Indication pour le montage des galets de renvoi

Information technique n° 1796

Audi A4 / A6 / Allroad / A8 Scoda Superb
VW Passat / Phaeton

2.5 TDI et 4.2 V8

Fig. 1 : 55459 (ancienne version)

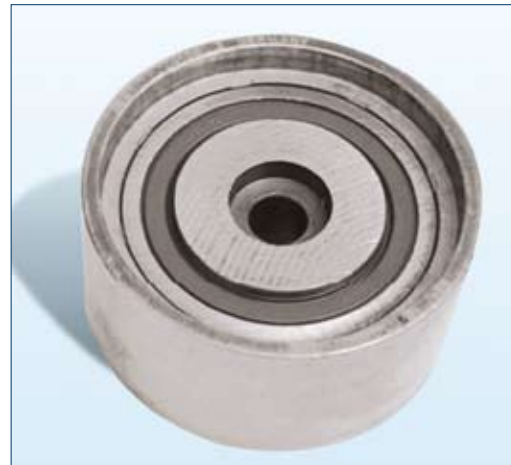
Le galet de renvoi 55459 (fig. 1) a été remplacé par 55707 (fig. 2).
L'utilisation de la mauvaise vis peut provoquer une avarie de moteur !

Le galet de renvoi 55459 doit être monté avec une vis à six-pans creux avec une longueur de filetage de 40 mm.

Le galet de renvoi 55707 doit être monté avec une vis à six-pans creux avec une longueur de filetage de 30 mm.
